TECH TIP 006

E9/TT006 v1.0
2014/12

VAG 1.6 DIESEL: CAYB & CAYC + ILMASTOINTI

KUVA 1

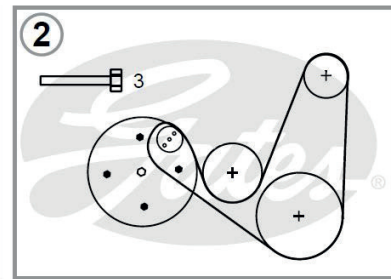
Muutokset VAG 1.6 diesel CAYB & CAYC -moottoreihin vaikuttavat ilmastoinnilla varustettuihin malleihin valmistusajankohdasta lokakuu 2009 alkaen. Joustavat hihnat korvataan perinteisillä moniurahihnoilla.

Gates-mallistoon kuuluvat myös Stretch Fit™ -hihnat aikaisempiin käyttökohteisiin, joita ei vielä ole mukautettu. Asennusohjeet ja tiedot oikeista työkaluista on painettu hihnapakkauksen sisään. Ne saa myös verkkoluettelosta. Kuvassa 1 näkyy osa alkuperäisistä toimenpiteistä.

KUVA 2

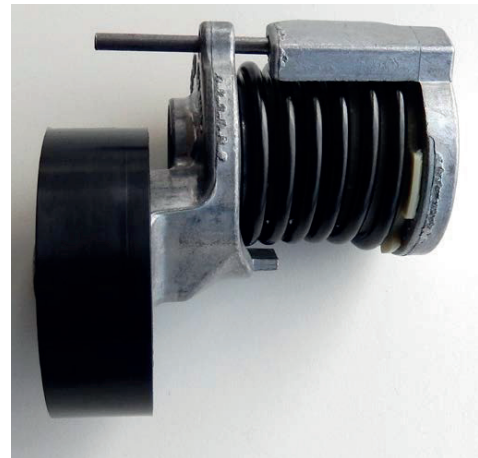
Gates suosittelee asentamaan 6PK1070-hihnan kiristimen T38427 kanssa malleihin, joiden valmistusaika on lokakuu 2009 tai myöhäisempi. (Kuvat 2 ja 3).
